Revision af plantegning:

banedanmark 		Verified		Address Banedanmark Carsten Niebuhrs Gade 43 1577 København V	Consultant COWI COWI A/S Parallelvej 2 2800 Kongens Lyngby
		Replaces			
	First edition Date and initials	Latest revision Date and initials	Scale 1:1000	Drawing name Den nye bane København - Ringsted Skitse vedr. Solcelleanlæg med servitutter Matr. nr. 50 og 51a Avedøre By, Avedøre Hvidovre Kommune	
Drawn	06.12.2021 XUMH		Units		
Controlled			m		
Approved					
© Copyright Banedanmark	Language Dansk	Revision 00.01 06.12.2021		Drawing number SEKSX 1491	
				Page/Pages 1/1

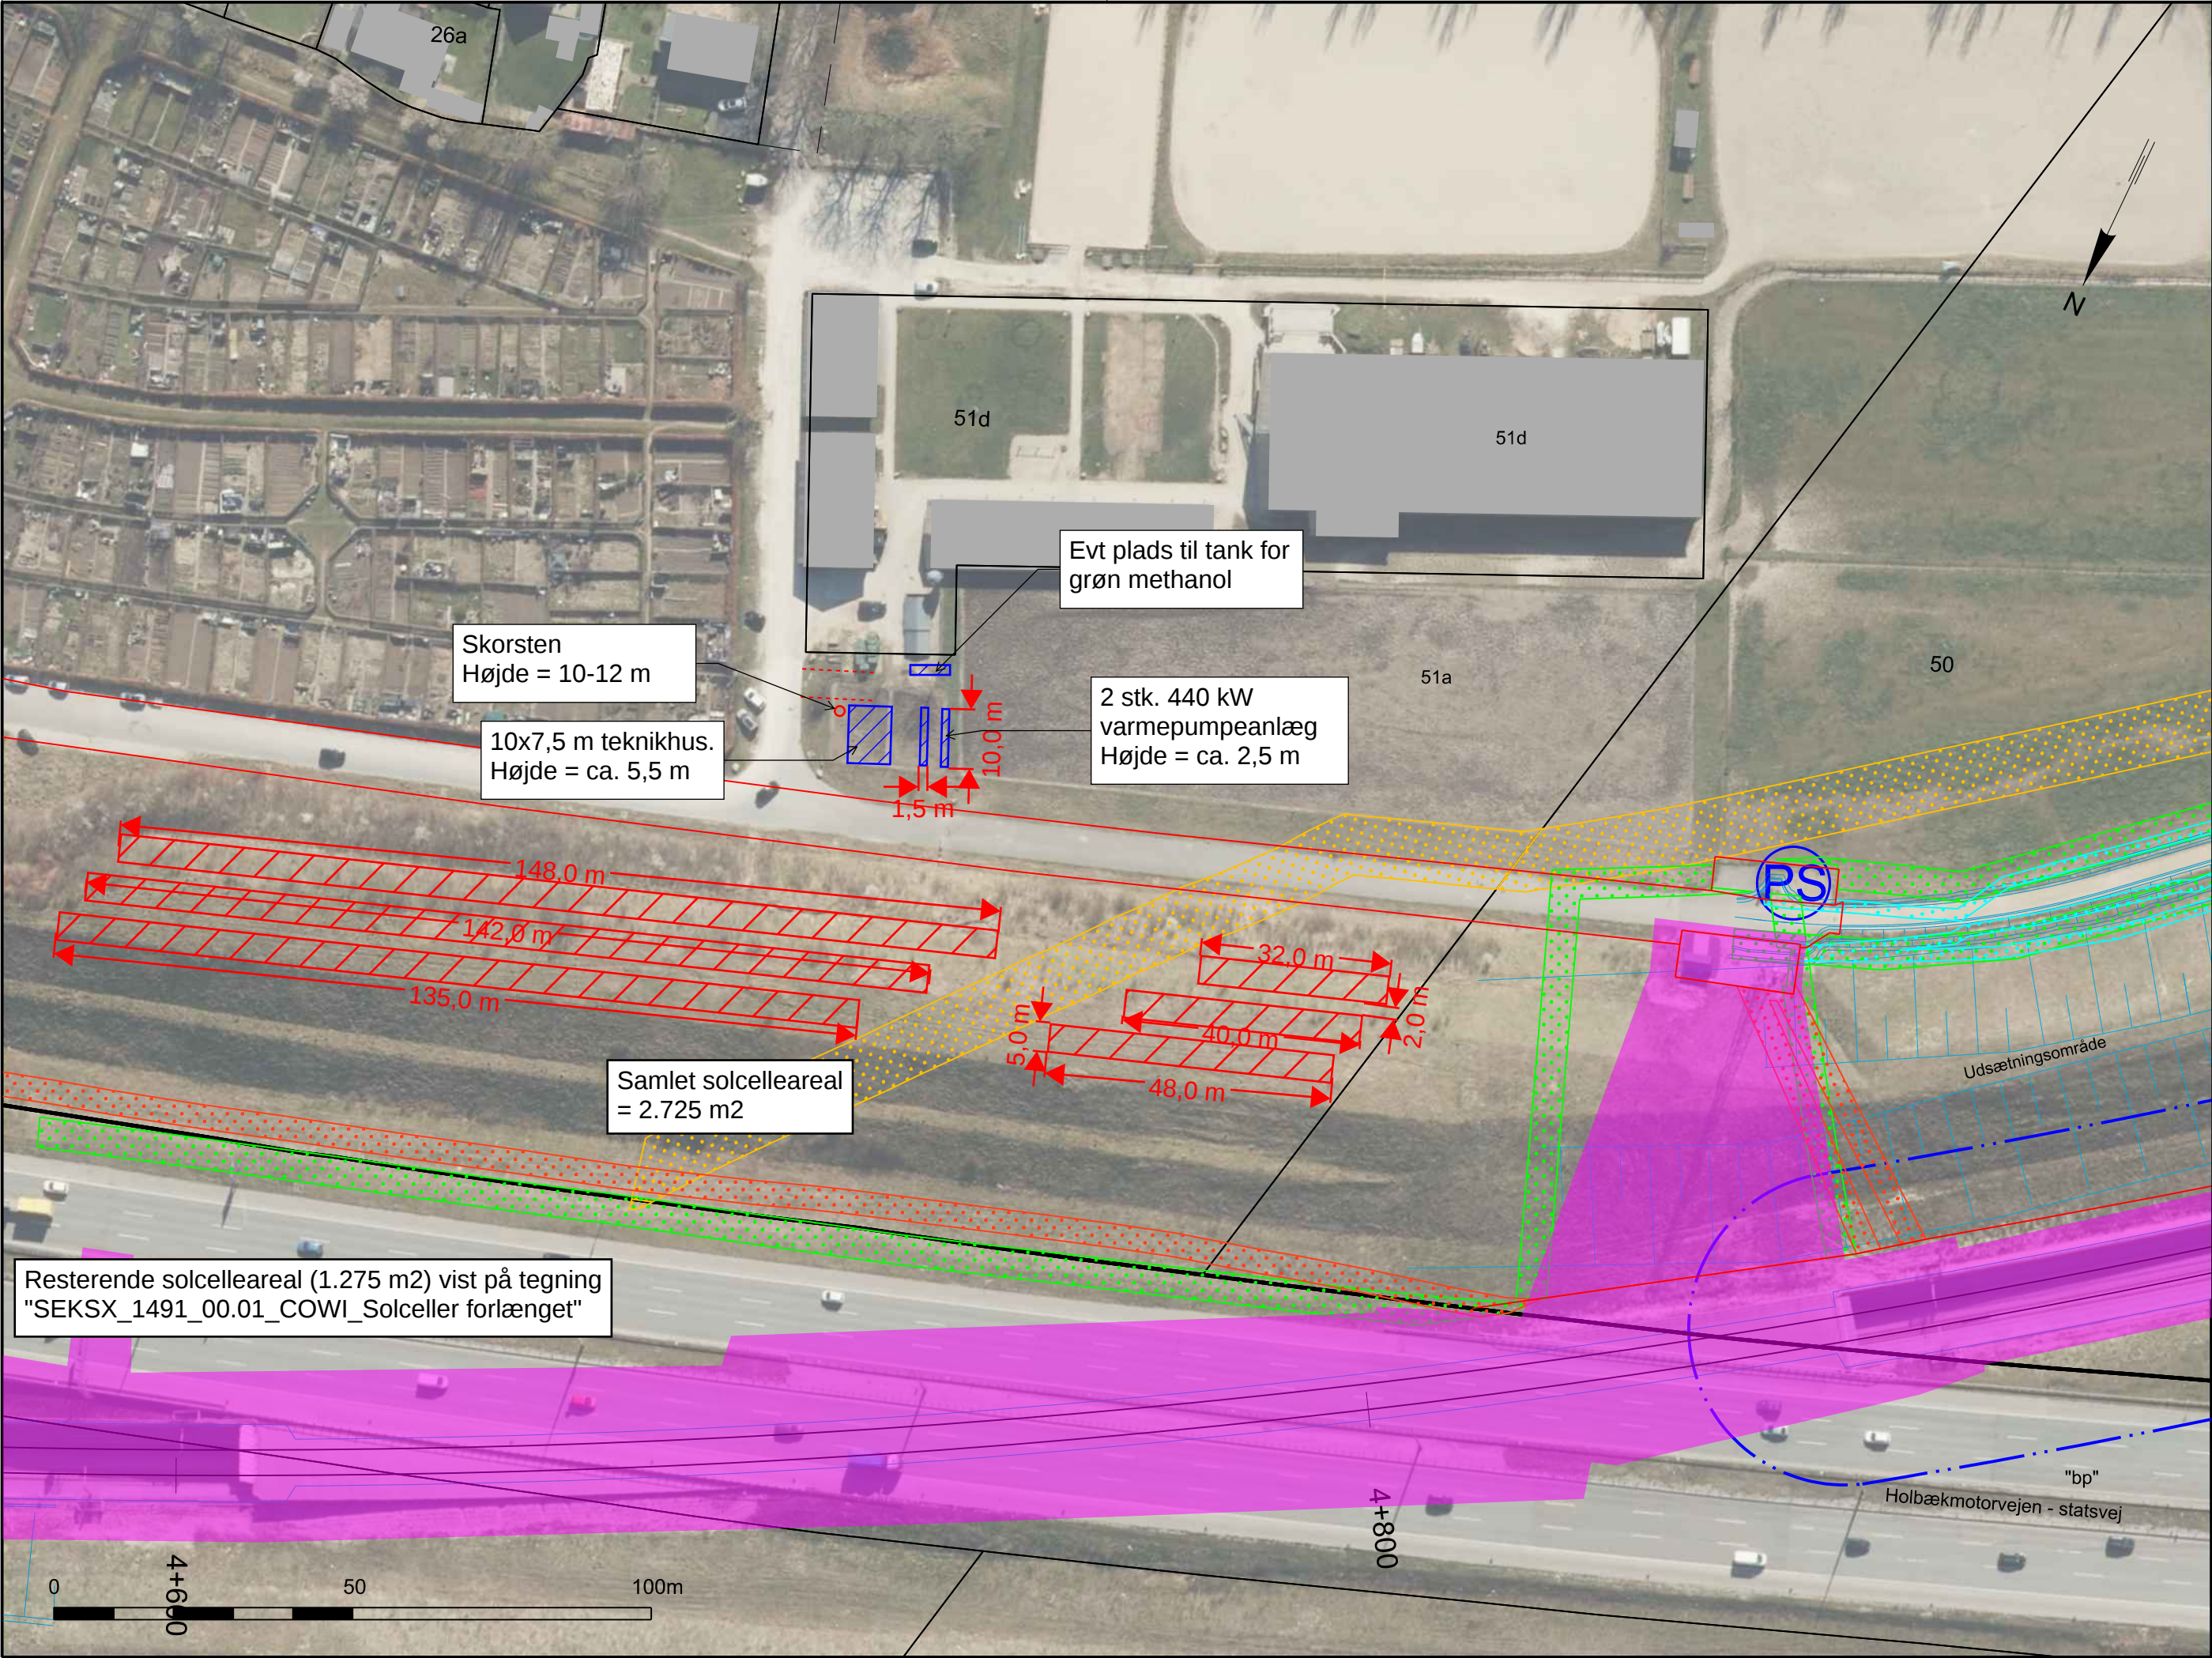
1. Solceller flyttet mod øst, således at disse er inden for matrikelskel. Hertil delt op så disse er fri af gasledningsservitut. Samlet solcelleareal på tegning er 2.725 m². Øvrige 1.275 m² er vist på tilhørende tegning: "SEKSX_1491_00.01_COWI_Solceller forlænget"

2. Varmecentral er flyttet mod Rideklub. Centralen består af 2 x 440 kW varmepumpeenheder med tilhørende teknikrum hvori der er plads til biogasanlæg.
